改善箇所説明図

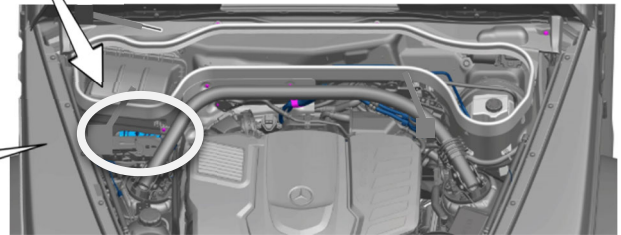
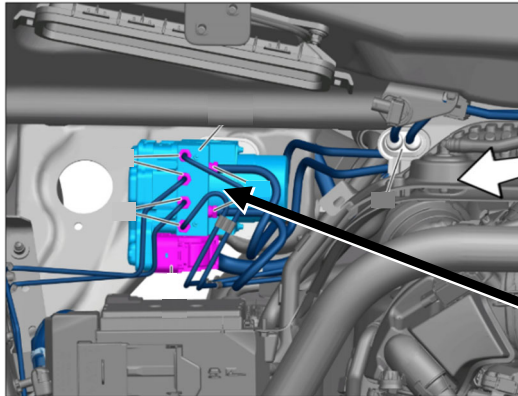
不具合発生箇所

ESP コントロールユニット

横滑り防止装置(ESP)のコントロールユニットにおいて、設計検討が不十分なため、制御プログラムが不適切である。そのため、ESP が故障した際に正規の仕様と異なる警告メッセージが表示され、保安基準に適合しない。

全車両、ESP コントロールユニットの制御プログラムを対策されたプログラムに書き換える。
